改模: 1262-1面框正面换镶块开孔, 需恢复原状。

制图 Drawing	审核 Auditing	批准 Confirm	客户名称 Custom Name	材料 Material	阻燃ABS	
			产品名称 Product Name	图纸比例 Drawing Scale	1:1	A3
			产品编号 Product Code	视图 Project View	(mm)	
共 页 第 页			宁波三和壳体公司 NINGBO SANHE ENCLOSURE CORPORATION		中国宁波慈溪 TEL: +86(574)63226910 FAX: +86(574)63226900

比例 1:1

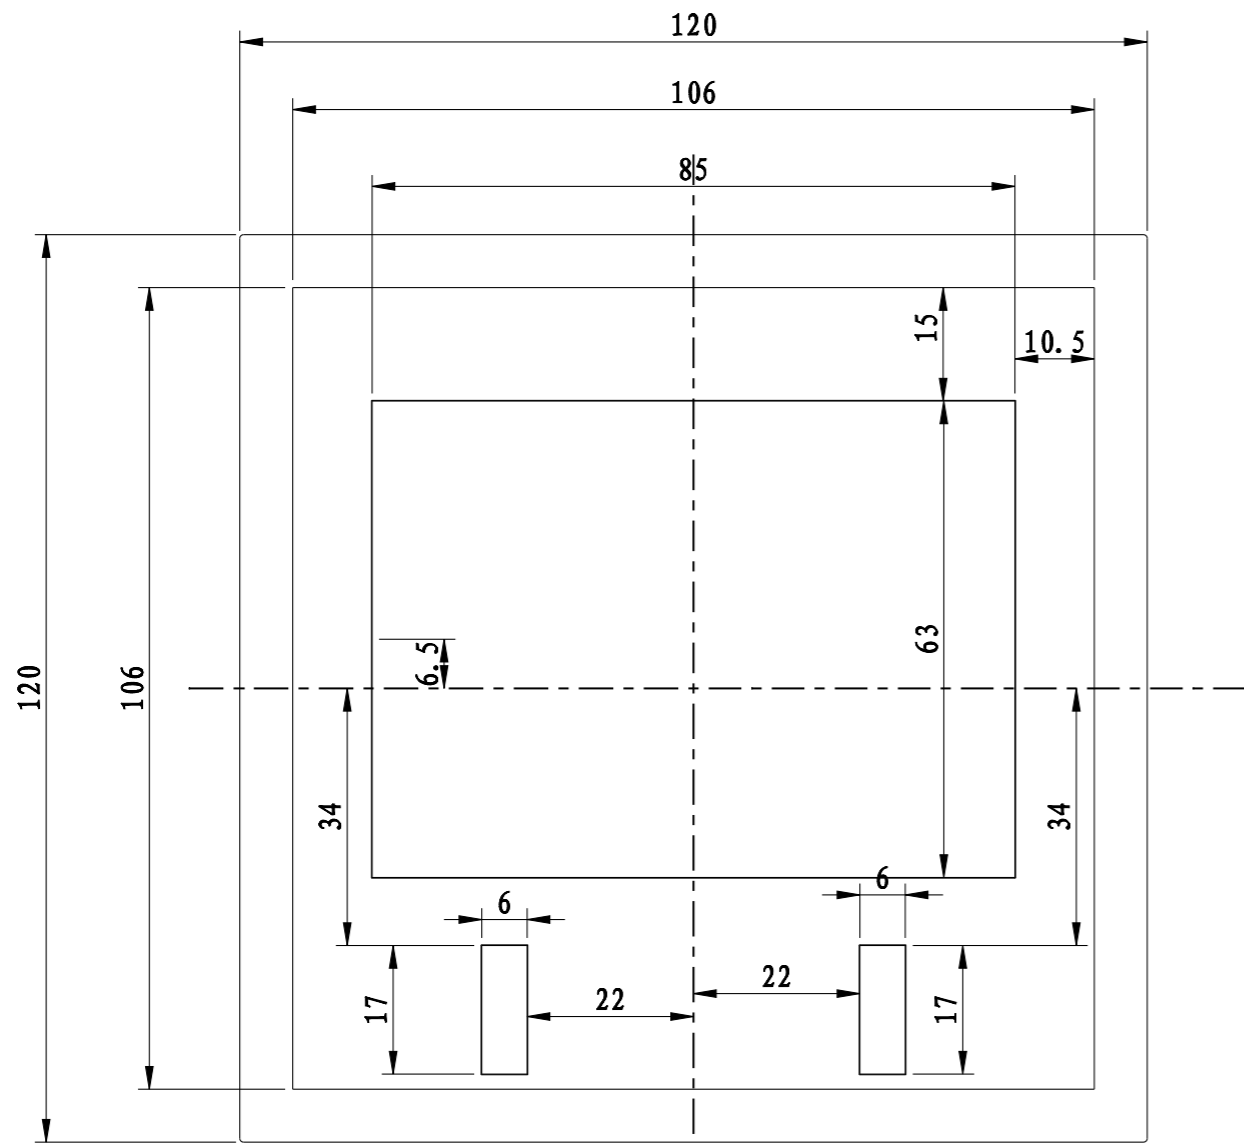
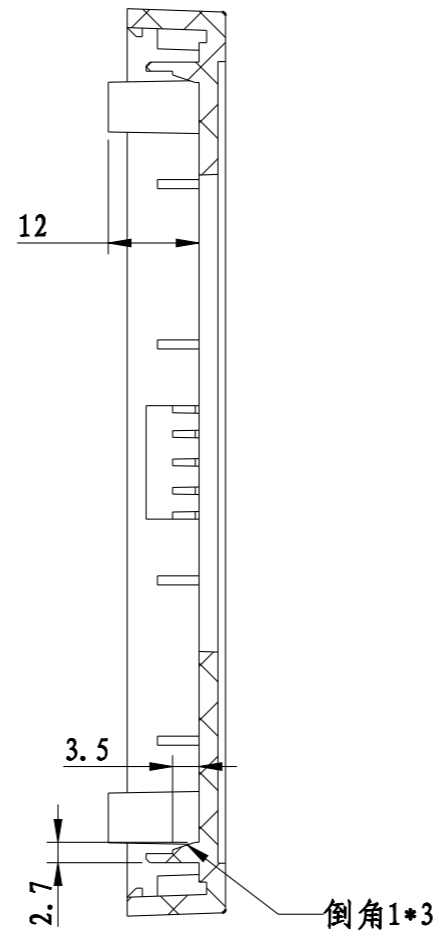
此四处加了加强筋
(如果还是容易断免费改动加强筋
但是只加到极限强度)

截面 A-A

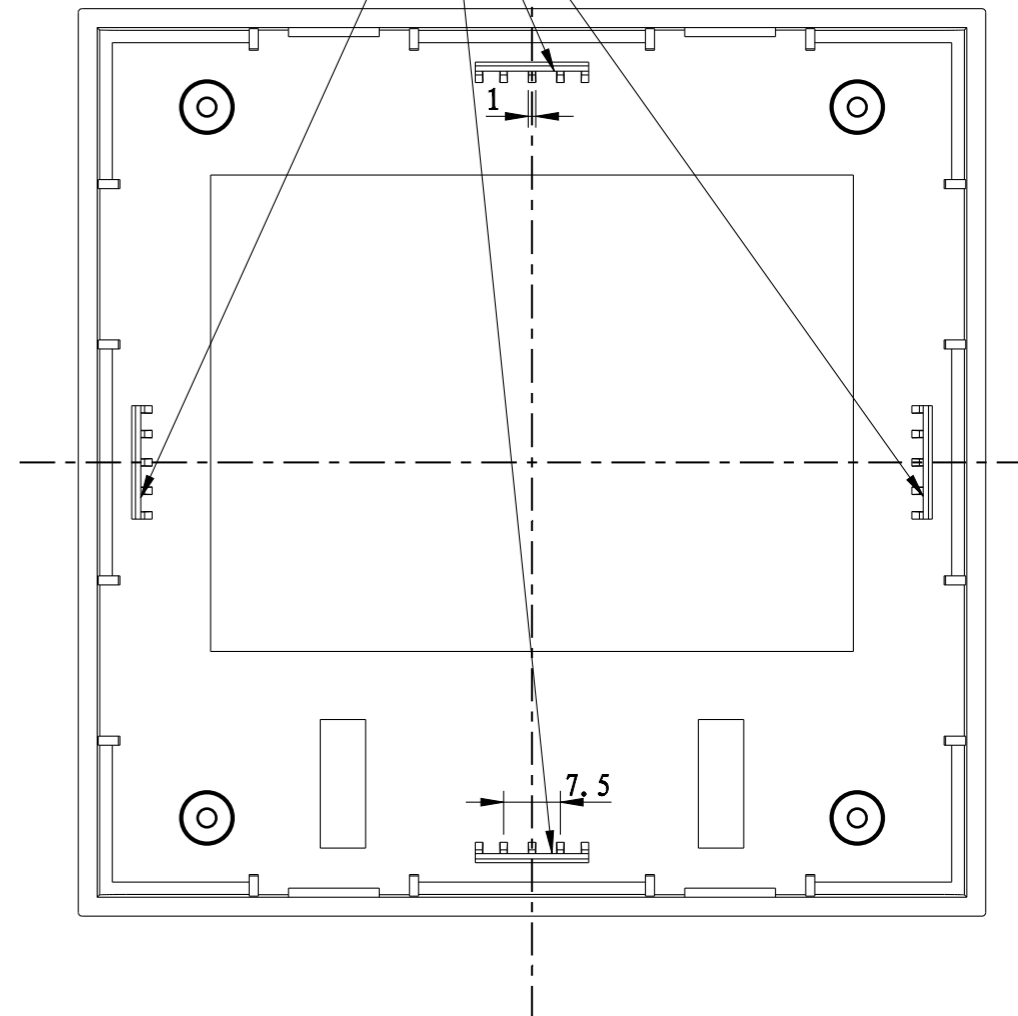
此四个柱子增加到12MM
